Bureau
d'audiences
publiques sur
l'environnement

Rapport 304

**Projet intégré de construction
du boulevard René-Lévesque
et du prolongement ouest
du boulevard de Portland à Sherbrooke**

Rapport d'enquête et d'audience publique

Figure 3 Les coupes types des boulevards et de la traversée de la zone de conservation

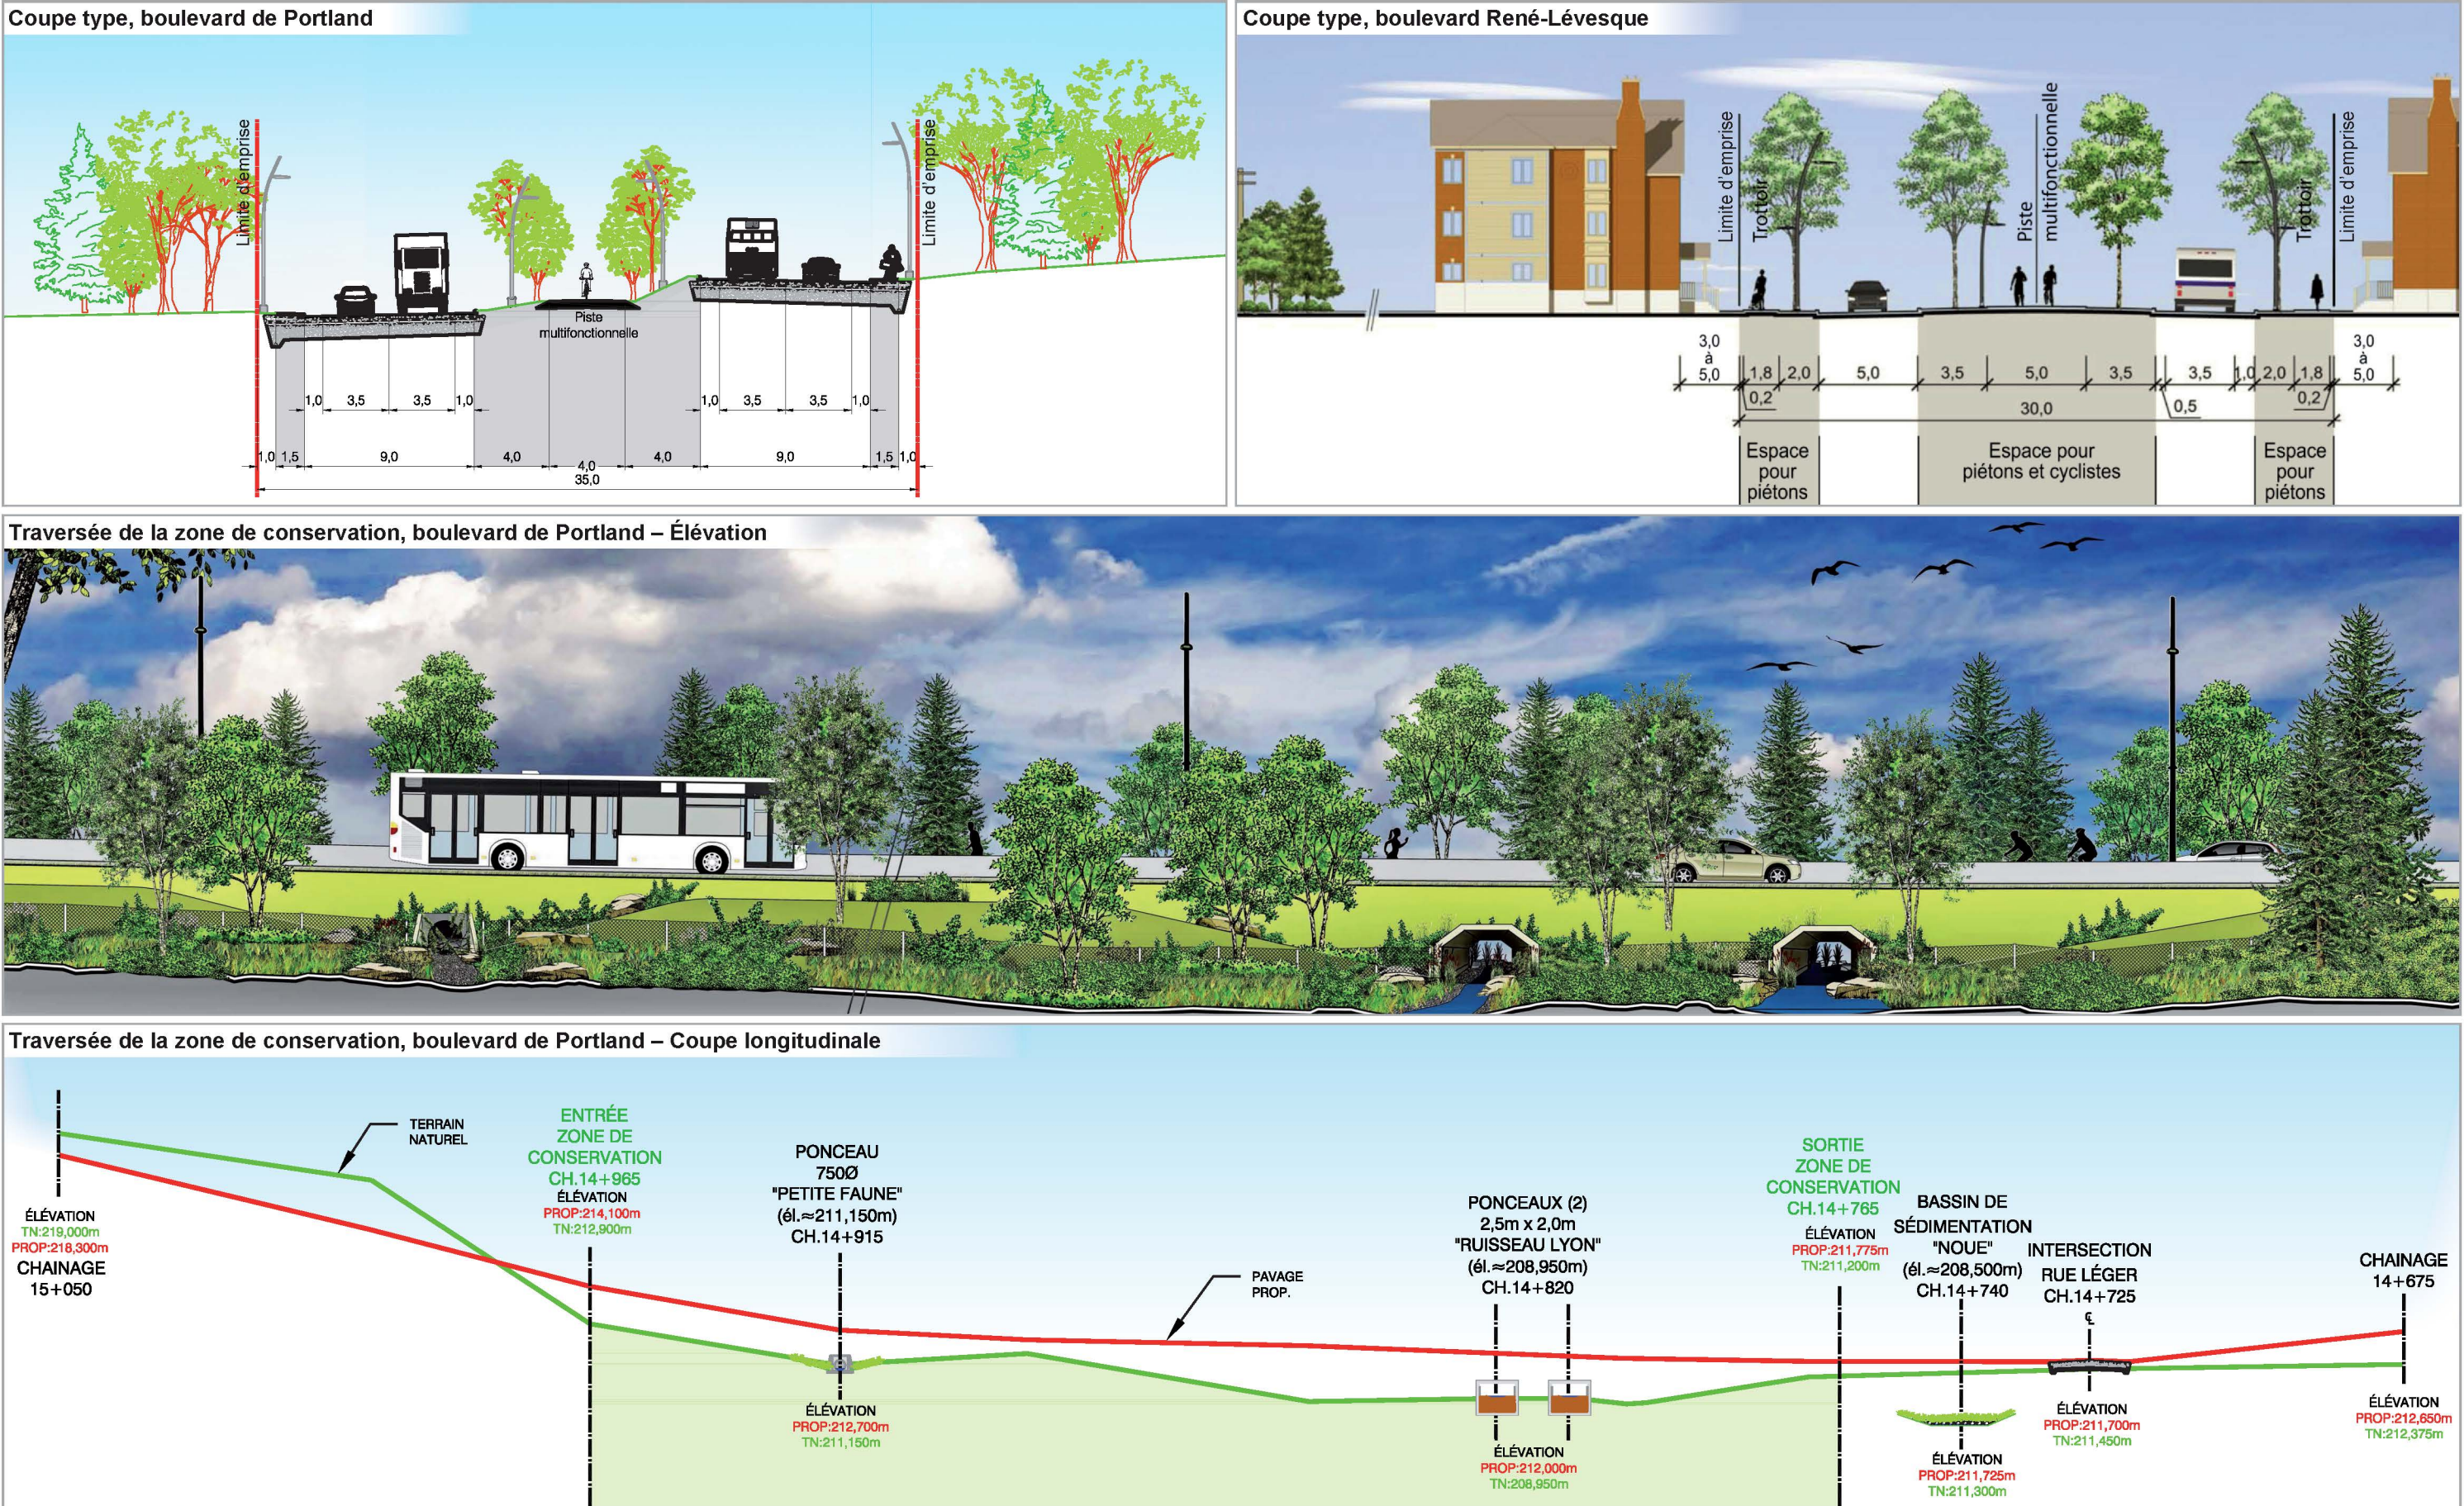
Par ailleurs, sur le boulevard de Portland, la piste traversant le milieu humide sans bande tampon avec la chaussée, même si elle est bordée d'un muret de béton ou New Jersey, soulève des questions à l'égard de la sécurité et du confort. Les cyclistes et les piétons se retrouveraient dans un parc industriel au centre d'un boulevard à quatre voies emprunté par des véhicules lourds avec le risque de se faire éclabousser par temps pluvieux ou en hiver. Rappelons que cette configuration a été retenue par le promoteur en vue de limiter les travaux à l'intérieur de l'emprise prévue de 35 m de largeur dans le milieu humide traversé (DA1, p. 99 ; M. Yves Tremblay, DT2, p. 15).

Figure 4 Plan type du carrefour giratoire à deux voies de circulation

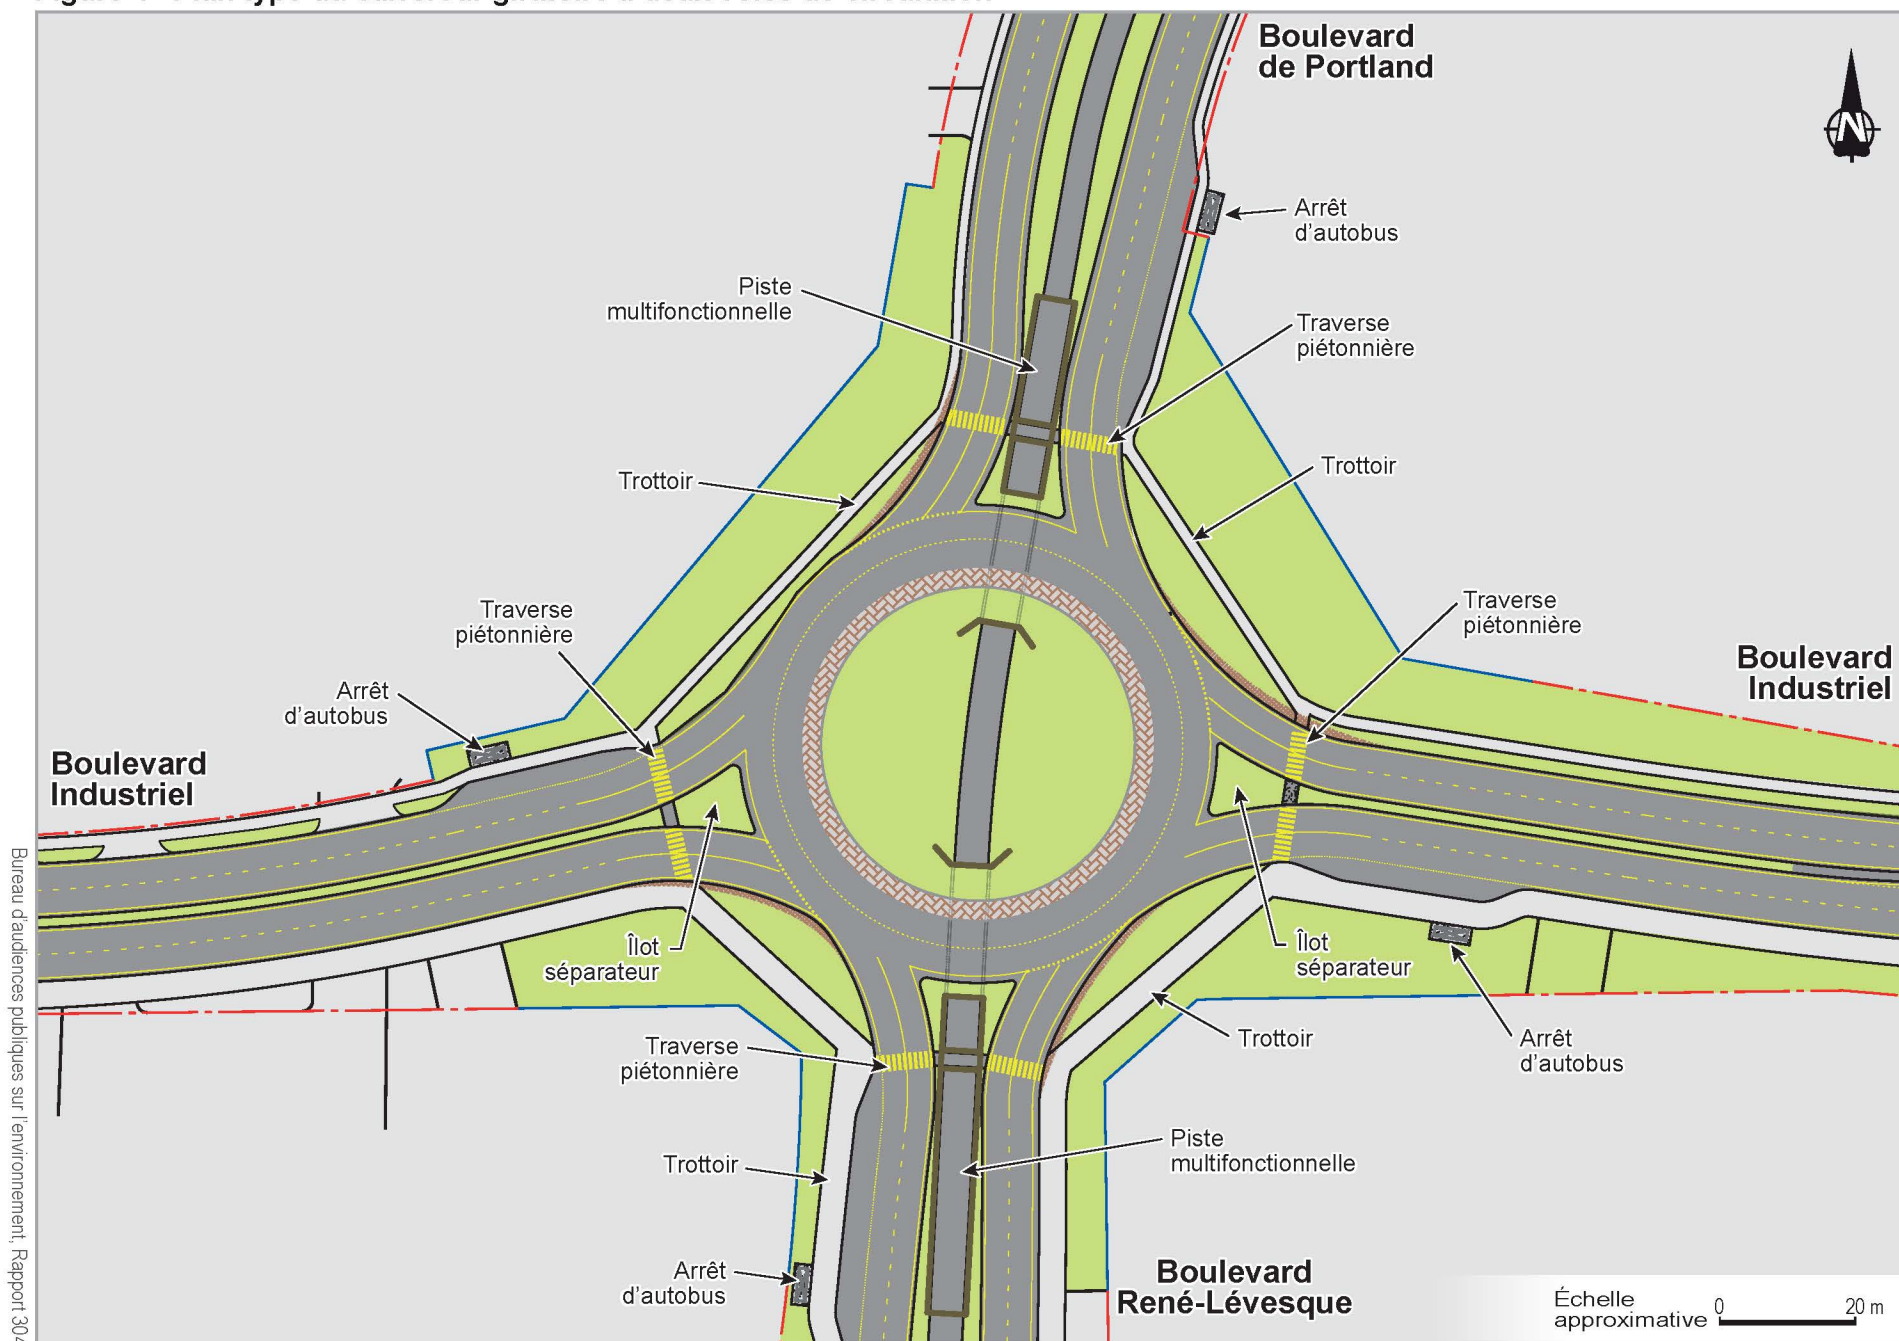
- ♦ *La commission d'enquête constate que les carrefours giratoires sur les boulevards de Portland et René-Lévesque offriraient une sécurité accrue aux automobilistes comparativement aux carrefours conventionnels. Toutefois, cet avantage sur le plan de la sécurité routière serait moins marqué pour le carrefour Portland/Industriel/René-Lévesque étant donné son gabarit et ses voies multiples.*
- ♦ **Avis** – *La commission d'enquête est d'avis que la performance des carrefours giratoires sur le plan de la sécurité routière devrait faire l'objet d'un suivi du promoteur en collaboration avec le ministère des Transports afin d'enrichir les données actuellement collectées par le Ministère.*

Afin de rendre plus sécuritaires les déplacements des piétons dans les giratoires, le promoteur prévoit des îlots séparateurs pour traverser le boulevard en deux temps aux entrées et aux sorties du giratoire. Il prévoit également des passages pour piétons indiqués par un marquage au sol accordant la priorité aux piétons (figure 4). Le ministère des Transports estime que ces passages doivent se situer à au moins une longueur de voiture (6 m) de la ligne de « Cédez le passage » dans les giratoires à une voie et à trois longueurs de voiture pour les giratoires à plusieurs voies. Ces distances permettent à un automobiliste d'attendre avant de s'insérer dans le giratoire ou d'en

Figure 5 Les milieux humides du boulevard de Portland

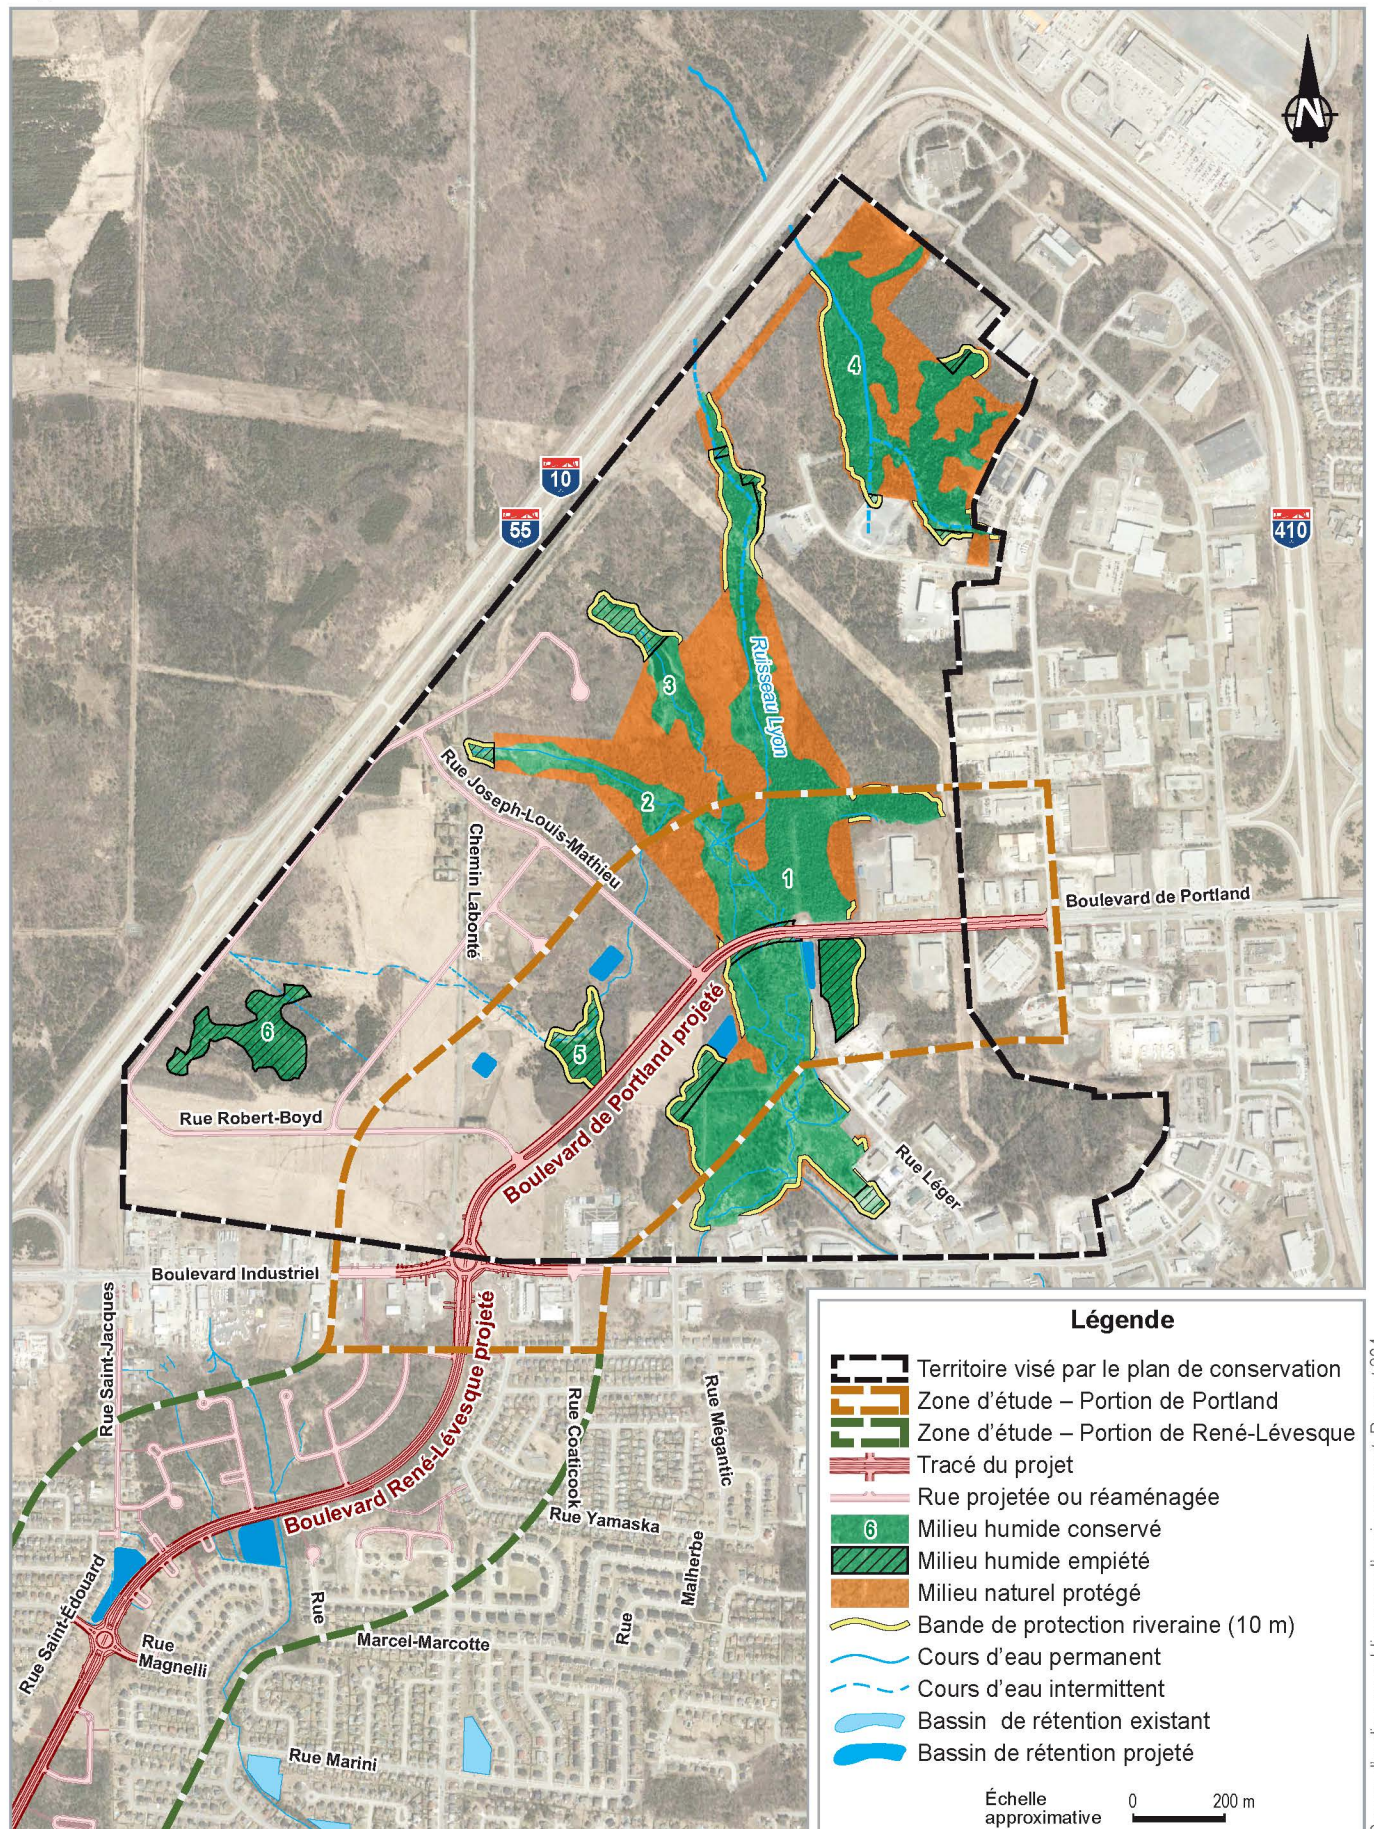
Le prolongement du boulevard de Portland traverserait, dans un axe est-ouest, le centre du milieu humide 1 sur une longueur d'environ 200 m et dans une emprise de 35 m de largeur, entraînant la fragmentation faunique et hydrologique de ce milieu naturel (figure 5) (M. Denis Gélinas, DT2, p. 45). Le ministère du Développement durable, de l'Environnement, de la Faune et des Parcs indique que, bien que les fonctions écologiques de l'écosystème seraient perturbées dans la portion sud du

- ◆ *La commission d'enquête constate que les arguments apportés par le promoteur montrent que, d'un point de vue écologique, l'empiètement dans la bande de protection des rives du ruisseau Lyon par un élargissement du boulevard Industriel réduit l'intérêt d'éviter le franchissement du milieu humide et du ruisseau Lyon provoqué par le prolongement du boulevard de Portland, notamment si le promoteur s'assure que ce prolongement est fait de façon à maintenir le passage de la faune et à ne pas modifier les conditions hydrologiques existantes entre les portions nord et sud du milieu humide conservé.*
